改善箇所説明図

改善の内容

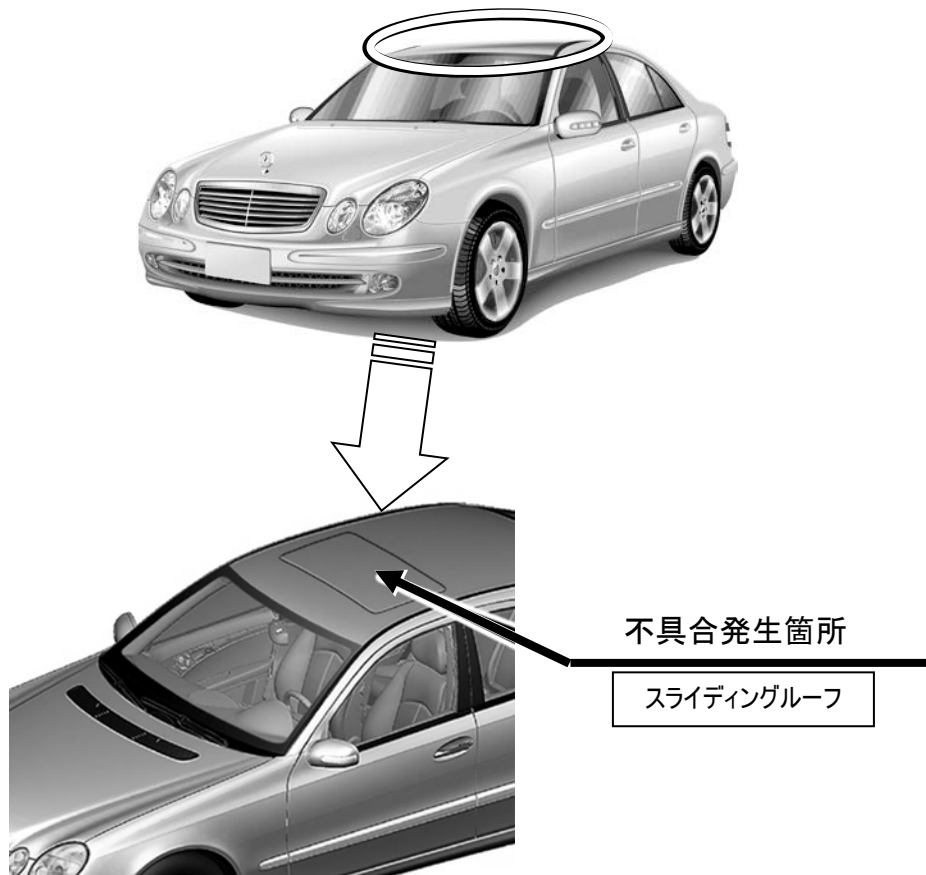
スライディングルーフのガラスパネルにおいて、製造工程での下地処理が不適切なため、接着強度が不十分なものがある。そのため、ガラスパネルに浮きが発生し、最悪の場合、走行風により脱落して、後続車両の妨げになるおそれがある。

全車両、スライディングルーフの製造日を確認し、対象の期間であるものはガラスパネルの接着強度を点検し、不十分なものはスライディングルーフを良品に交換する。
